高浜発電所保安規定審査資料	R0
提出年月日	2021年12月2日

高浜発電所 3 , 4 号炉  
大山生竹テフラ噴出規模見直しに伴う  
保安規定変更に関する補足説明

図1 消火水バックアップタンクの構造

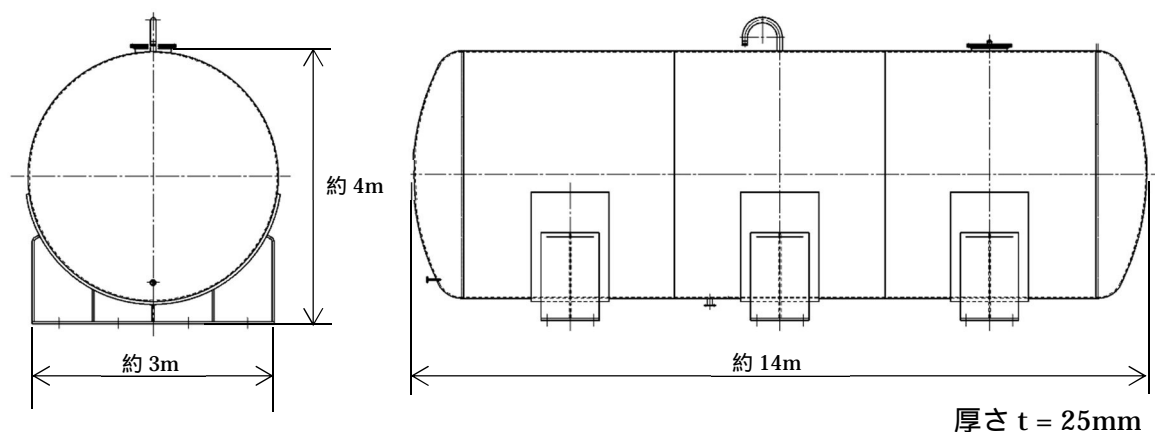
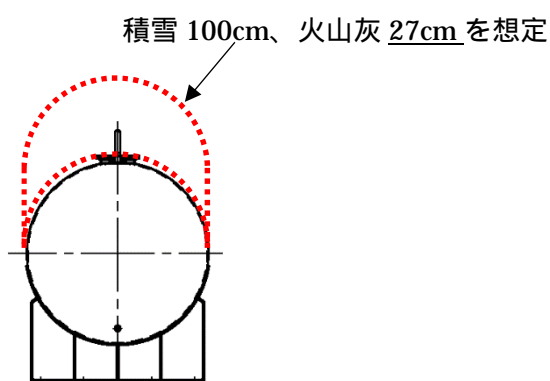
本資料では、保守的な想定としてタンク上面に、積雪 100cm、火山灰 27cm を堆積させた条件で、消火水バックアップタンクの胴板並びに支持脚の評価を行う。

タンク上面への堆積を想定した火山灰および積雪の質量は 31,640kg であり、消火水バックアップタンクの質量 147,000kg の約 22% に相当する。

つまり、タンク上面に積雪および火山灰を堆積させた状態は、胴板および支持脚に対して、タンク単体の自重による荷重に鉛直加速度 0.22G を加えた状態と等価である。

一方で、耐震評価では、タンク単体の自重に鉛直加速度 0.60G を加えた状態で応力評価を行っており、その結果、十分な裕度を有していることを確認している。

以上のことから、耐震評価は、火山灰および積雪を堆積させた強度評価を包含しているものと考えられる。

図1 改良型フィルタのラビリンズ板取付け状況

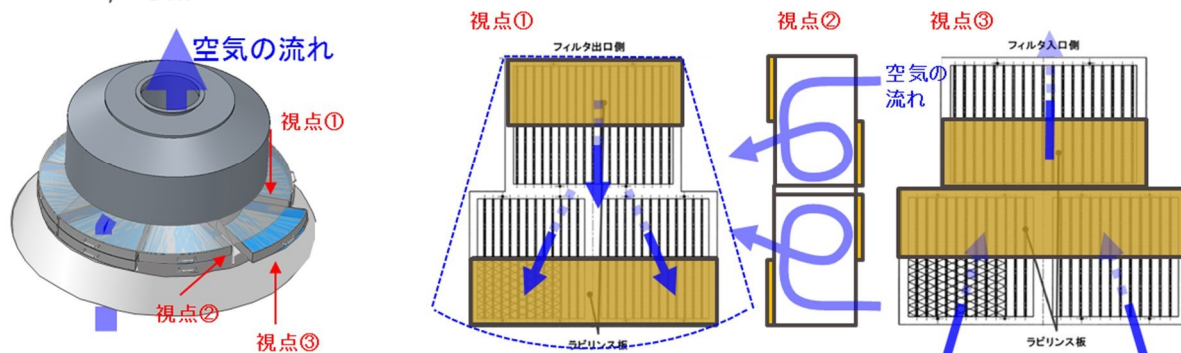
層厚変更に伴う気中降下火砕物濃度の増加より、改良型フィルタの閉塞時間は短くなるが、これまで実施したフィルタ試験では、フィルタ流速が速いと閉塞時間が短くなる知見が得られているので、フィルタ流速を遅くする対策を検討した。

以前の改良型フィルタは、強制的に流れの乱れを発生させることにより、フィルタに流入する火山灰による「はたき落とし効果」を期待し、フィルタ入口と出口を互い違いに半分塞ぐラビリンズ板を取付ける設計であった。(図1参照)

ラビリンズ板の設置目的である流入する火山灰による「はたき落とし効果」は、火山灰の粒径が大きいものがある場合に有効となるが、大山からの距離が約 180km と遠く火山灰の粒径が細かくなると想定される高浜発電所においては、「はたき落とし効果」を期待できないため、ラビリンズ板を取外しても問題はない。

第2図 電源車 (仮設中圧ポンプ用)、電源車 (通信連絡設備用) による給電の概要 (配置例)

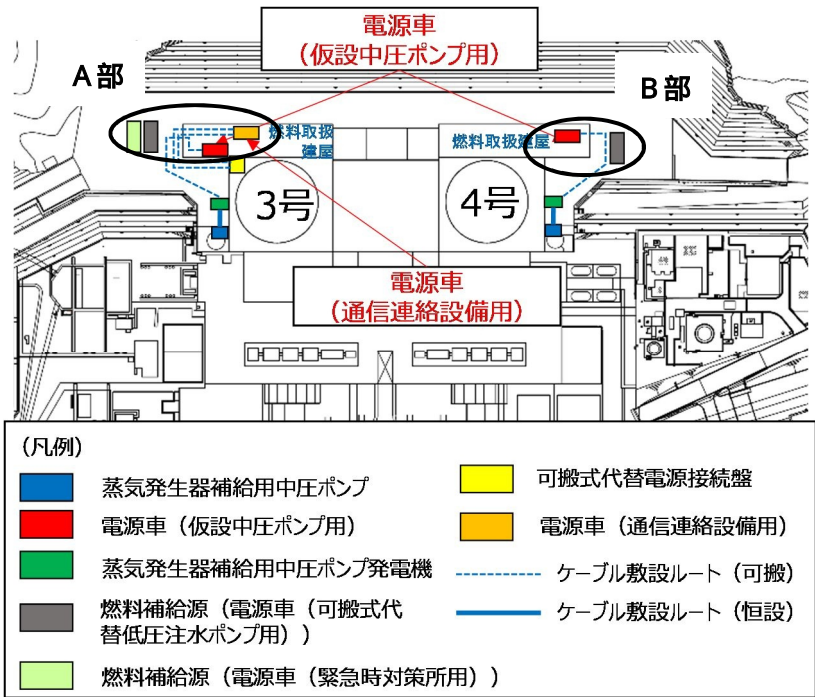
5 電源車の設置場所変更に伴う建屋名称の見直し

6 電源車の設置場所変更に伴う火災荷重の見直し

表1 ディーゼル発電機改良型フィルタの取替・清掃におけるタイムチャート

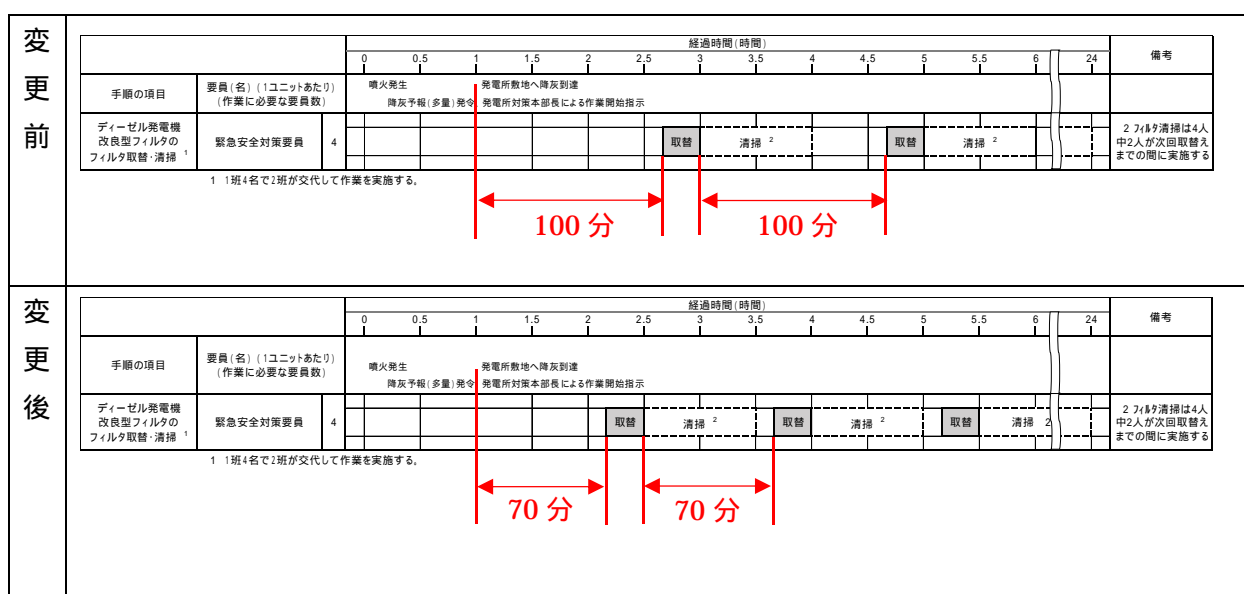
「3. 気中降下火砕物濃度の変更に伴い評価対象となる運用の評価」ではフィルタ取替の着手時間を変更しており、変更前が100分だったが、変更後は70分でフィルタ取替を着手することとなっている。

噴火発生からのタイムチャートの前後表を以下に示す。フィルタ取替の着手時間の変更に伴い、1回目のフィルタ取替に着手する時間は、変更前が噴火発生後から2時間40分後(噴火発生から60分後に降灰が到達+フィルタ取替の着手時間100分=160分)としていたが、変更後は噴火発生後から2時間10分後(噴火発生から60分後に降灰が到達+フィルタ取替の着手時間70分=130分)となっている。また、フィルタ取替の間隔についても、変更前が100分間隔だったが、変更後は70分間隔となっている。

表 1 火山噴火以降の事象進展と対応手順

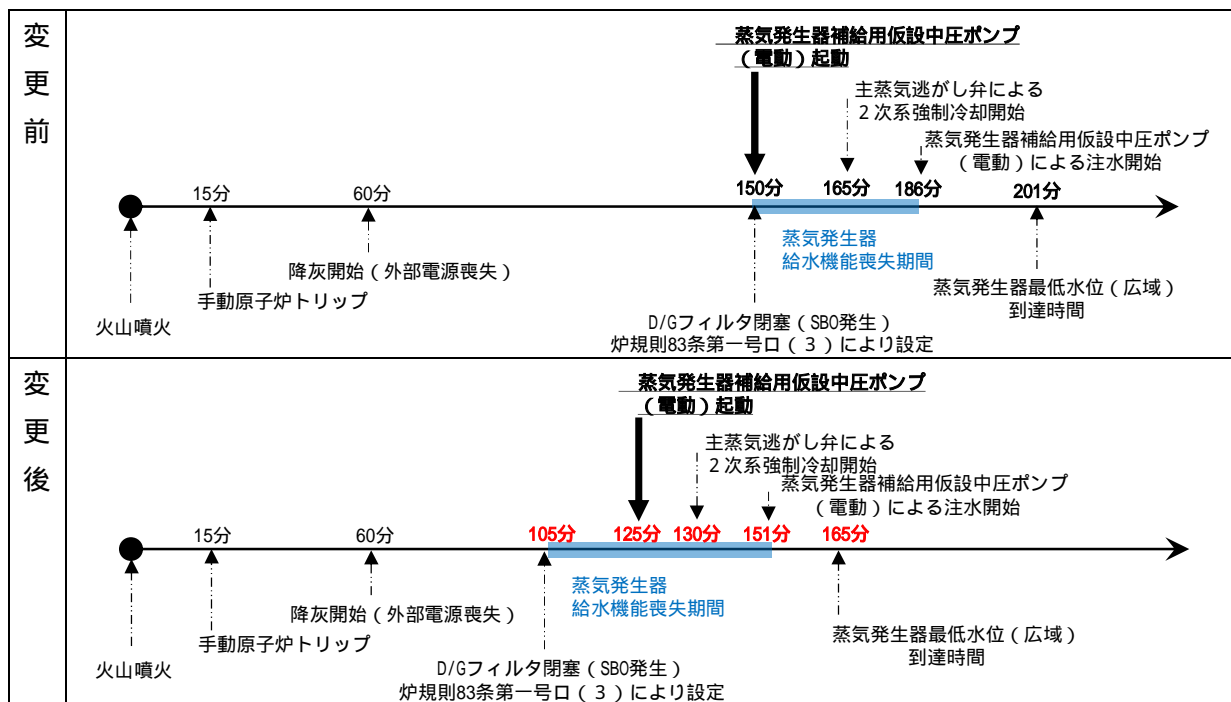
火山影響発生時における対応手順が解析条件に影響する部分は「2次系強制冷却開始(主蒸気逃がし弁開)」であり、仮設中圧ポンプによる蒸気発生器への注水準備の完了時間が設定条件となっている。この準備完了時間は、変更前が150分(原子炉トリップから135分)、変更後が125分(原子炉トリップから110分)となっている。

主な変更点として、火山灰の噴出規模の見直しに伴いディーゼル発電機改良型フィルタの基準捕集容量到達までの時間が短縮されたことにより、フィルタの閉塞(全交流電源喪失)発生時間が150分から105分に変更となっている。(「3. 気中降下火砕物濃度の変更に伴い評価対象となる運用の評価(1)g.」を参照)

主蒸気逃がし弁による2次系強制冷却の開始時間について、変更前は全交流電源喪失から操作現場への移動時間を考慮して、仮設中圧ポンプの起動から15分としていたが、変更後は全交流電源喪失から仮設中圧ポンプの起動までに、操作現場へ移動することから5分としている。(「3. 気中降下火砕物濃度の変更に伴い評価対象となる運用の評価(5)第1表」を参照)

図 1 火山影響発生時に使用する設備の設置場所変更の概要

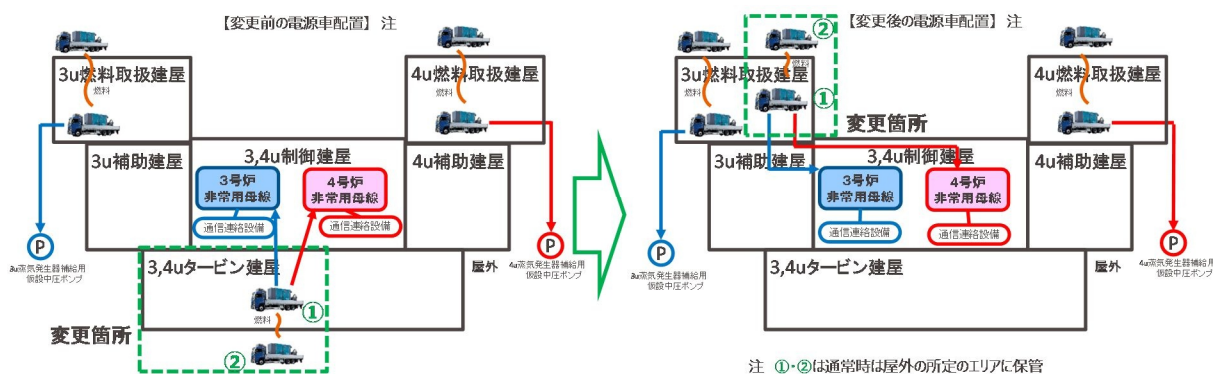
既認可保安規定の炉規則第 8 3 条に対する対策として、対応時の設置位置をタービン建屋に定めている設備があるが、火山灰降灰層厚増加を考慮して、より頑健な建屋である燃料取扱建屋に設置場所を変更する対応をとっている。

設置位置をタービン建屋に定めている設備は以下のとおりであり、これらの設備は対応時の設置位置を燃料取扱建屋に変更する。

- ・ 電源車（通信連絡設備用）
- ・ 電源車（緊急時対策所用）
